Réaménagement de la route 132 et reconstruction du pont Arthur-Bergeron à Grand-Métis et à Sainte-Flavie

Étude d'impact sur l'environnement déposée au ministre du Développement durable, de l'Environnement et de la Lutte contre les Changements climatiques

Addenda 2

Janvier 2015

Variation des niveaux d'eau et des vitesses entre le pont existant et le nouveau pont pour différent coefficient de manning

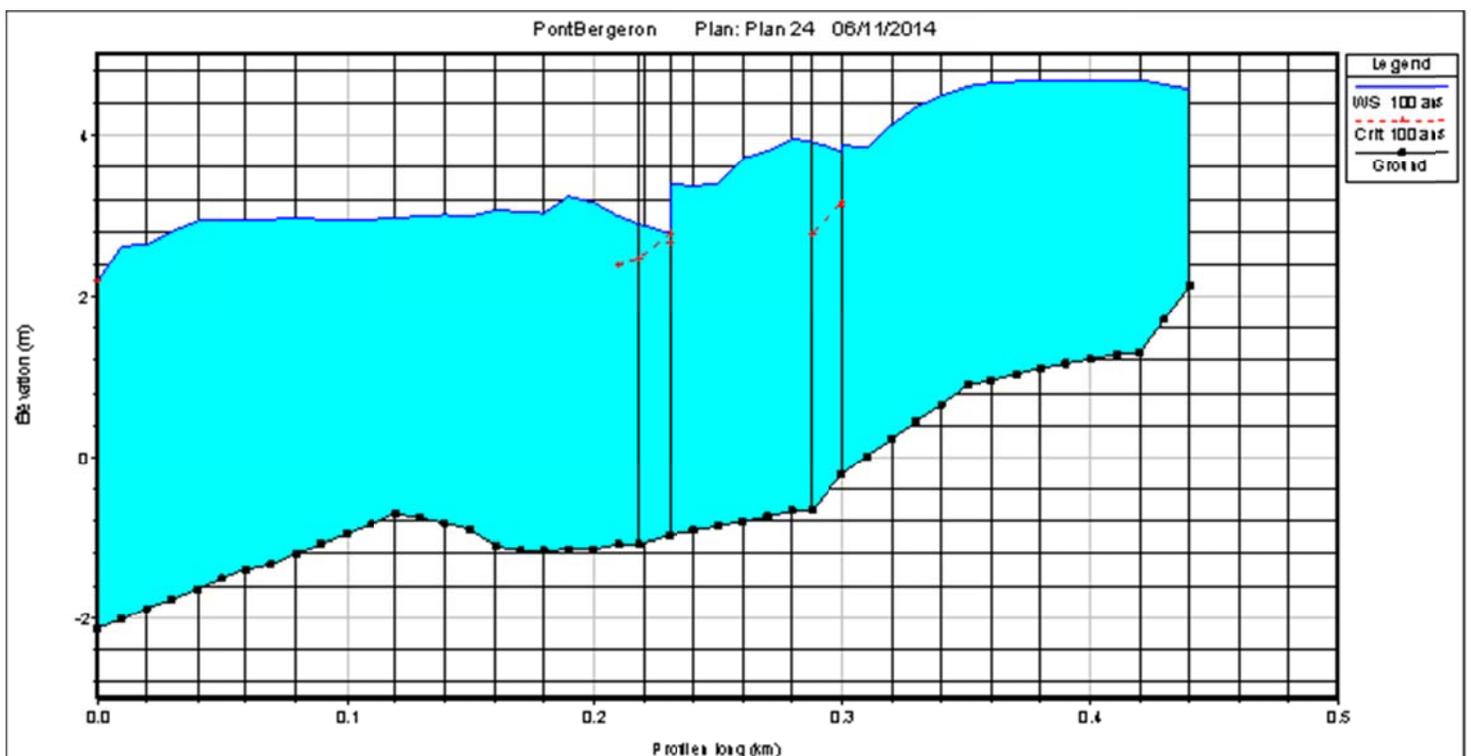
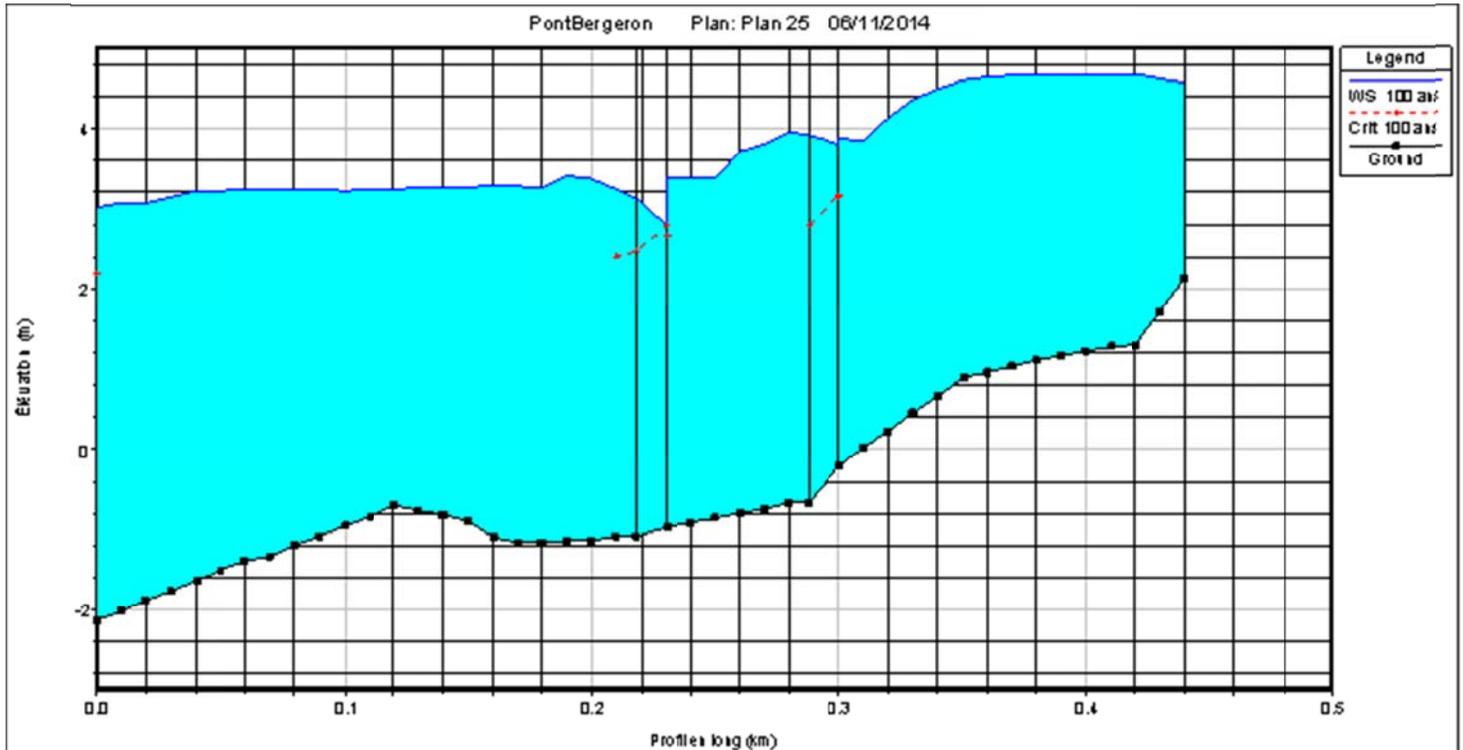
QC-15 et QC-16 (p. 10-11) Selon la réponse à QC-16 et la lettre du 7 août 2014, aux fins de la modélisation, l'initiateur a relevé sur le terrain le lit du cours d'eau à sept sections transversales alors que la berge à la hauteur de ces sections proviendrait d'un relevé LiDAR. Puis, 44 sections supplémentaires ont été ajoutées au modèle. Selon ce qui est compris, les données des berges de ces sections proviendraient du relevé LiDAR tandis que les données du lit du cours d'eau proviendraient de l'interpolation entre les sept sections relevées. La majorité des sections du modèle hydraulique sont donc formées de données qui n'ont pas été relevées et qui ne représentent pas la bathymétrie réelle, car les détails bathymétriques n'ayant pas été relevés sur le terrain ne peuvent être créés par interpolation. Un nombre aussi élevé de sections interpolées et à une distance aussi faible que 10 m est atypique et n'augmente pas la précision géométrique du modèle. On observe d'ailleurs sur les profils en long, par exemple à la figure 1d-5 de l'étude d'impact, que la pente du lit du cours d'eau dans le modèle ne change qu'aux endroits où le lit a été relevé sur le terrain. Afin d'examiner l'impact hydraulique de la construction du pont projeté, il est nécessaire de comparer les résultats avant et après la construction dudit pont et mesurer l'impact en terme de différence de vitesse et de niveau d'eau. Dans la mesure où les réponses fournies jusqu'ici par l'initiateur ne permettent pas d'effectuer cette comparaison, il lui est demandé de fournir les différences de vitesse et de niveau d'eau avant et après la construction du pont projet ainsi qu'avec et sans l'effet de la marée, et ce, pour l'ensemble du secteur modélisé. Par ailleurs, en dépit des réponses fournies par l'initiateur, il semble que le calage du modèle hydraulique, étape essentielle pour valider ce dernier, n'ait pas été effectué. Dans le cas présent, ceci peut néanmoins être contourné en effectuant une analyse de sensibilité, c'est-à-dire en réalisant une modélisation avec différentes valeurs du coefficient de rugosité de Manning. Ainsi, les données demandées au paragraphe précédent doivent être fournies pour une variation de valeurs dudit coefficient.

Nous sommes d'accord que la précision du calcul ne change pas avec l'interpolation des sections surtout dans le cas où l'écoulement reste fluvial comme le cas présent. L'interpolation peut servir (et c'est la raison pour laquelle elle a été créée) à déterminer l'endroit et la situation exacts d'un changement du régime hydraulique (fluvial, torrentiel, ressaut hydraulique, etc.). Comme il a été mentionné dans une demande d'information complémentaire transmise par le MDDELCC le 16 juillet 2014 et répondue par courriel le 6 août 2014 (voir annexe A), la rivière Mitis sur la section de 500 m étudiée, se termine dans une baie du fleuve St-Laurent et est toujours influencée par les crues du fleuve (contrôle à l'aval), la bathymétrie de la rivière Mitis à sa conjoncture avec le fleuve ne devrait pas influencer les conditions hydrauliques au niveau du pont (hauteur et vitesse d'eau).

Enfin, le coefficient de Manning n'a quasiment pas d'impact lorsqu'on compare le pont existant et le nouveau pont tel que le démontre le tableau suivant :
